ABWÄGUNG ZU DEN BEHÖRDEN UND TÖB
zum Bebauungsplan Nr. 59
„Heilder – Ergänzungsstandort Nahversorgung
Selfkant-Nord“

Gemeinde Selfkant – Ortslage Heilder

Januar 2024

Entwurf zur Veröffentlichung

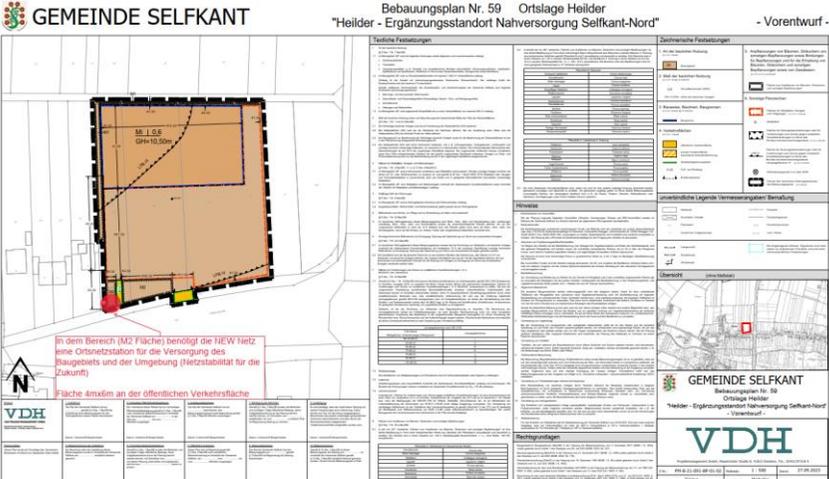
Stellungnahmen	Abwägungsvorschläge	Beschlussvorschläge
<p>14 NEW NETZ GMBH</p>		
<p>14.1 Mit Schreiben vom 11.10.2023</p>		
<p>14.1.1 Trafostation</p>		
<p>Wir haben Ihre Anfrage geprüft und teilen Ihnen mit, dass gegen diese erst einmal keine Bedenken vorliegen.</p> <p>Jedoch möchten wir Sie bitten, in der nächsten Behördenbeteiligung das zu berücksichtigen.</p> <p>Für die Sicherstellung der öffentlichen Stromversorgung möchten wir Sie bitten, uns mögliche Standorte für eine Trafostation auszuweisen. Mögliche Standorte haben wir Ihnen im Anhang markiert. Die Größe der Fläche für eine Trafostation sollte (4x 6 m =K1824) betragen. Bitte halten Sie für die weiteren Planungen Rücksprache mit uns.</p>	<p>Eine Transformatorstation ist auch ohne eine entsprechende ortsgebundene Festsetzung zulässig und kann somit berücksichtigt werden.</p>	<p>Die Stellungnahme wird teilweise berücksichtigt.</p>
<p>14.1.2 Anlage: Planunterlage mit Markierung</p>

<p>Die Anlage wird zur Kenntnis genommen.</p>	<p>Die Stellungnahme wird zur Kenntnis genommen.</p>
